はしご自動車の不具合に係る情報提供について

FJ型はしご付き消防車シャシフレーム緊急点検について

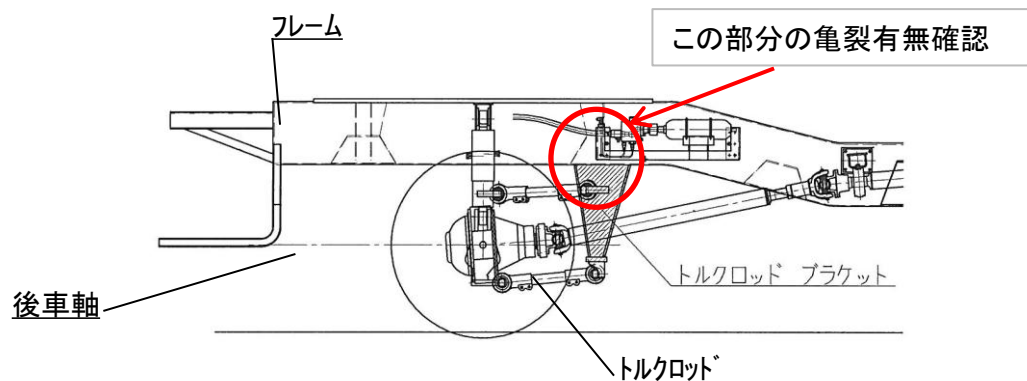
リヤサスペンション トルクロッドブラケットとフレームの結合部付近の亀裂有無の確認

※図は車両右側面からフレーム、車軸抜粋して見た状態

点検部位

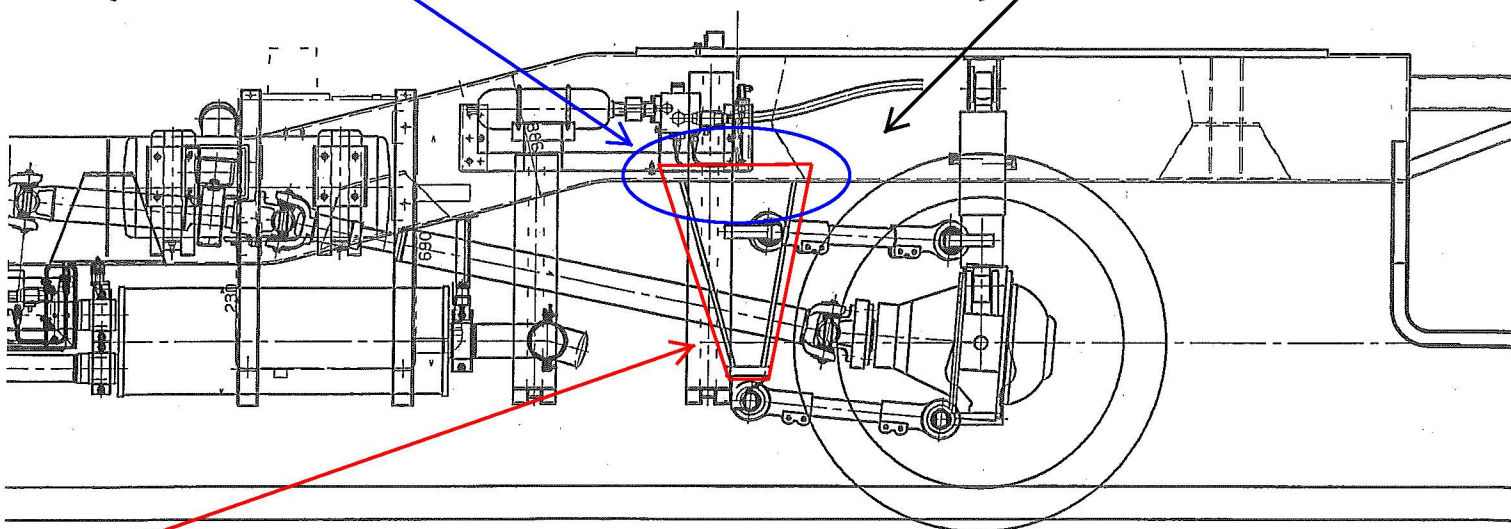
- 1 車両を平坦なところに停車し車輪止めをする。
- 2 左右のリヤサスペンションのトルクロッドブラケットとフレームの結合部分付近の亀裂の有無を目視にて確認する。
- 3 亀裂がある場合は車両の運用を停止し、早急にシャシ製造メーカー等へ連絡する。

リヤサスペンションのトルクロッドブラケット
